**VERSLAG VAN EEN GELIJKVORMIGHEIDSONDERZOEK VOOR INGEBRUIKNAME EN/OF CONTROLEBEZOEK
VAN EEN ELEKTRISCHE INSTALLATIE OP LAAGSPANNING EN ZEER LAGE SPANNING****Algemene gegevens**

Plaats van het onderzoek:	Leopoldstraat 80 bus 401 , 2800 MECHELEN				
Eigendom van:	/				
Opdrachtgever:	BVBA Bart Vos Immobiliën, Frederik de Merodestraat 3/1, 2800 MECHELEN				
Type lokalen:	Appartement	DNB:	Fluvius	Tarief:	Budgetmeter
EAN-code installatie:	541 44	Nr. teller:	325696	Index:	0051283 kWh
Installateur:	/				
BTW-nr.:	/	Of ID-kaartnr:	/	Uitgereikt te:	/ op /
Agent-bezoeker:	Jozef De Weerd				Datum onderzoek: 17/09/2019

Overeenkomstig de voorschriften van het Algemeen Reglement op de Elektrische Installaties (A.R.E.I.) - Interne procedure QPRO/ELE/001	
Type keuring:	Art. 276bis Verkoop van een wooneenheid
Bijkomende info:	/
Herkeuring op:	/
Bescherming tegen elektrische schokken bij onrechtstreekse aanraking: Art. 86 Huishoudelijke lokalen of plaatsen (net TT - voeding van de elektrische installatie via elektrische teller)

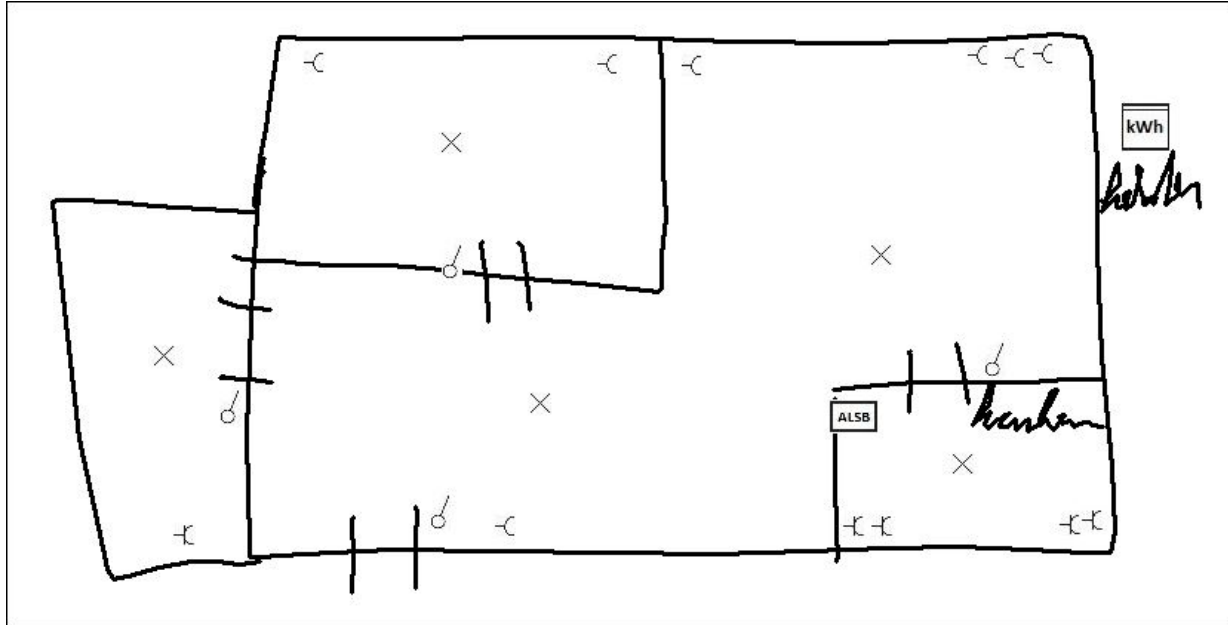
- 7.04. : Schakelaar, contactdoos of aftakdoos herschikken en/of opnieuw bevestigen (regels goed vakmanschap). (art 9.03)

7.04 LIVING + HAL
